## N i e d e r s c h r i f t

über die **öffentliche Sitzung des Gemeinderates** am Donnerstag, den 07.12.2023 um 19:30 Uhr im Sitzungssaal des Mehrzweckgebäudes.

### 1. Bauleitplanung "Nördlich der Valleystraße"

## 1.2 Bebauungsplan "Nördlich der Valleystraße"

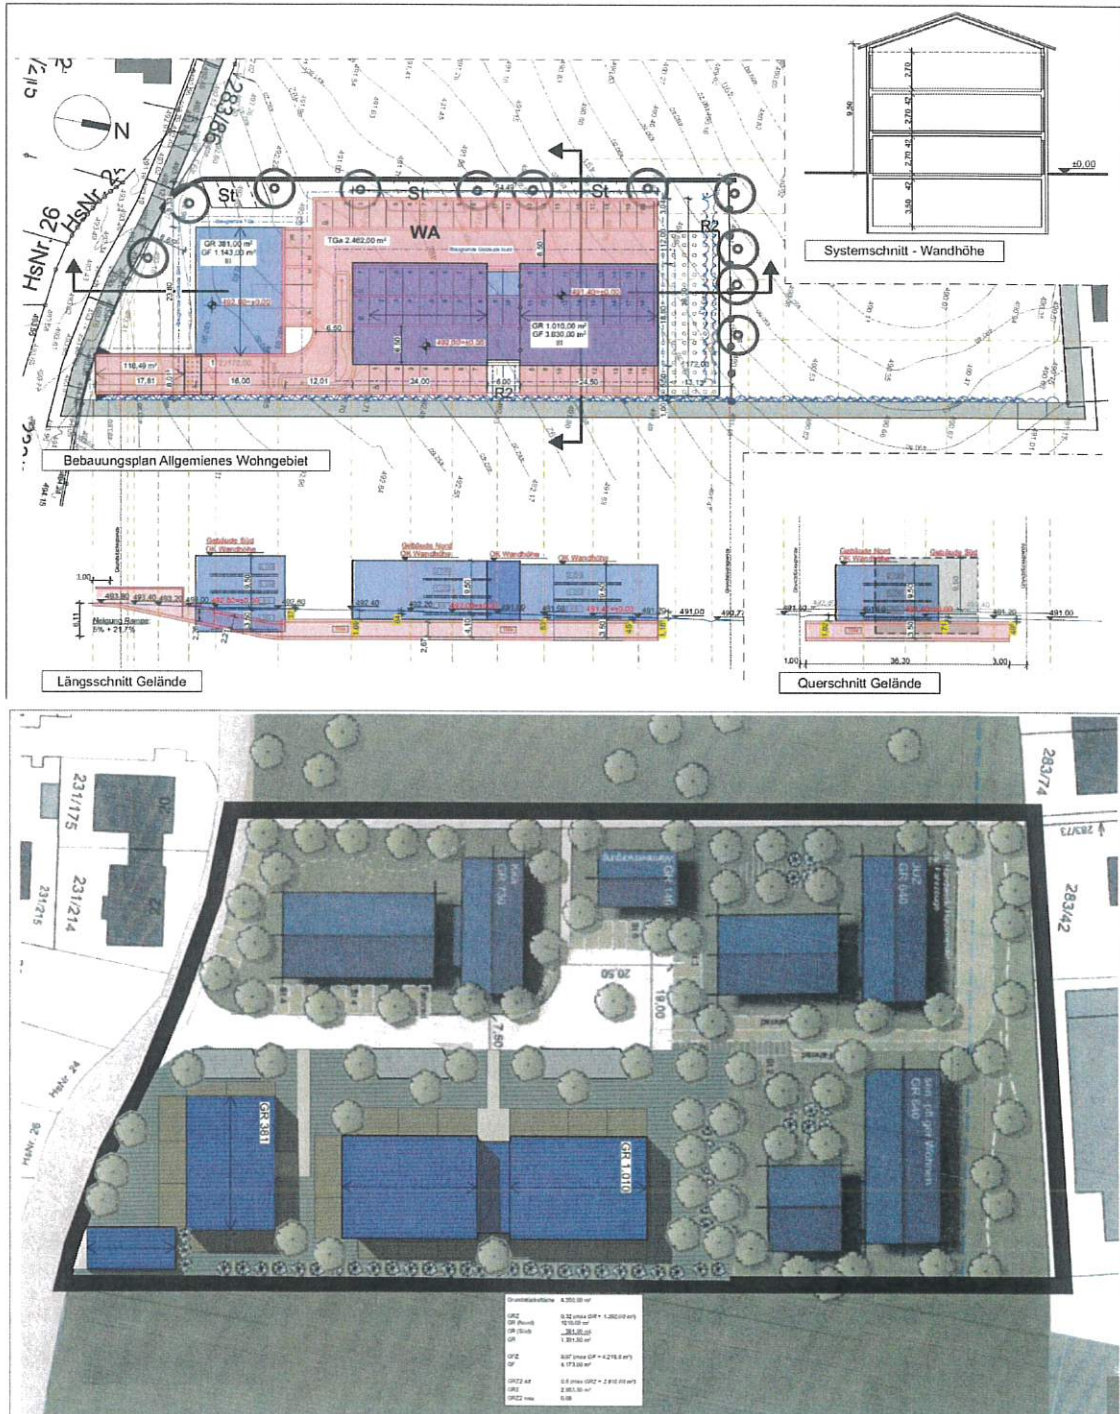
Die ständig steigenden Anforderungen an die Dachdämmungen und auch die heute üblichen Verbauungen von Fußbodenheizungen mit zeitgemäßen Trittschalldämmungen führt dazu, dass eine **Wandhöhe von 9,50 m** bei einer dreigeschossigen Bebauung als absolutes Minimum angesehen werden. Dies jedenfalls, wenn zeitgemäße lichte Raumhöhen, die für ein gutes und gesundes Wohnklima sorgen, eingehalten werden sollen. Beabsichtigt ist, dass hier zeitgemäßer Wohnungsbau entstehen soll. Wir bitten daher jedenfalls um eine moderate Anhebung der Wandhöhenfestsetzung auf 9,50 m.

Zudem muss es möglich sein, dass die **Wandhöhen** mit der Topografie **verspringen** (vgl. die Darstellung in der Planbeilage).

Für die im BPlan angedachten Gebäude wurden dem Gelände angepasste Höhenkoten festgesetzt. Die geforderte Höhenstaffelung wird also bereits umgesetzt. In diesem Zusammenhang fällt auf, dass **Festsetzung A 3.4** einer Anpassung bedarf. Hier sind Mindesthöhen festgesetzt, was jedoch mit der erlaubten Abweichung von -0,3 m nicht vereinbar wäre. „**Mindest**“ entfällt künftig aus der Formulierung.
